## Re-Design der MTS 5 zur THR-Fähigkeit

### 2. Technische Änderung

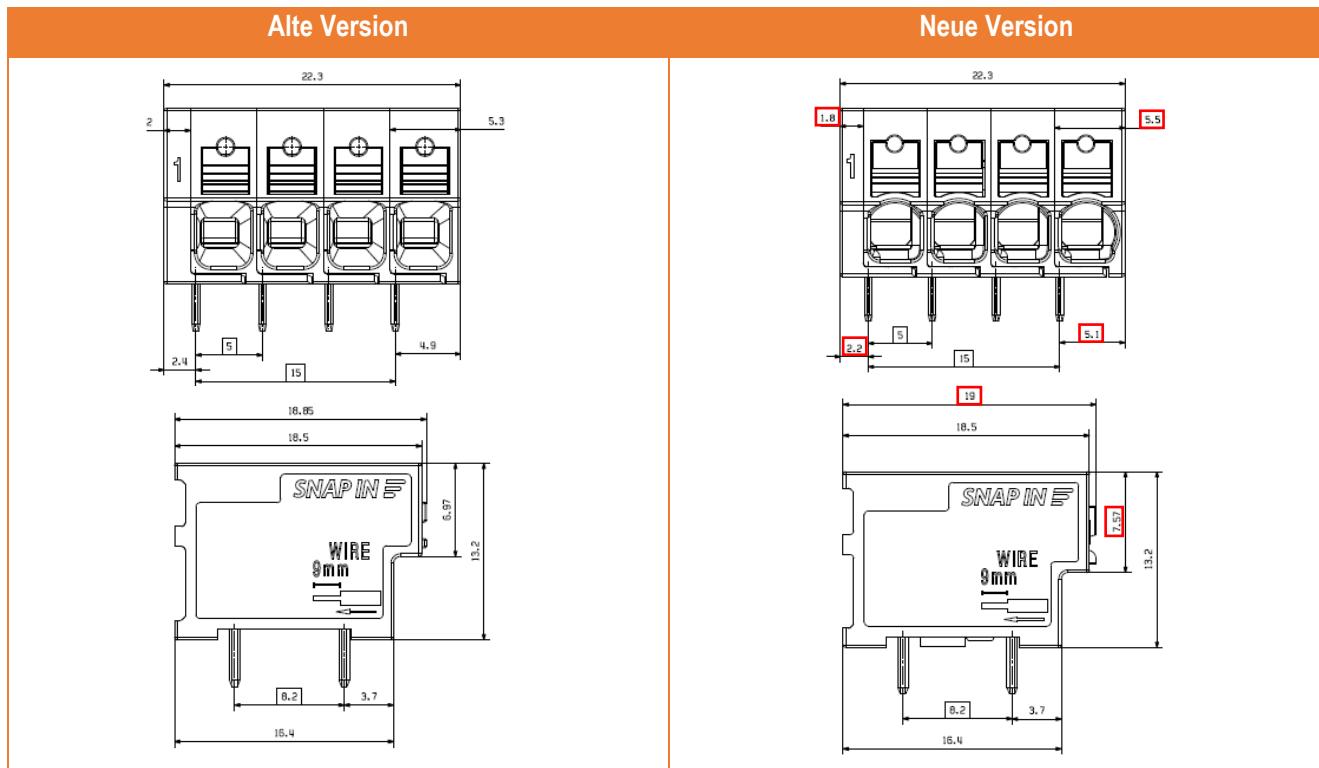
Die neue Version der MTS 5 wird optimiert, um die maximale Temperaturbeständigkeit des Produkts zu erhöhen. Dadurch können die MTS 5 Produkte wie bisher in THT-Lötprozessen als auch durch die Optimierung zusätzlich für THR-Lötprozesse eingesetzt werden. Die Außendimensionen der neuen Version der MTS 5 sowie das PCB-Layout der Lötstifte sind gleichbleibend, allerdings wird das Gehäuse im Zuge der Produktänderung relativ zur Position der Lötstifte um 0,2 mm versetzt.
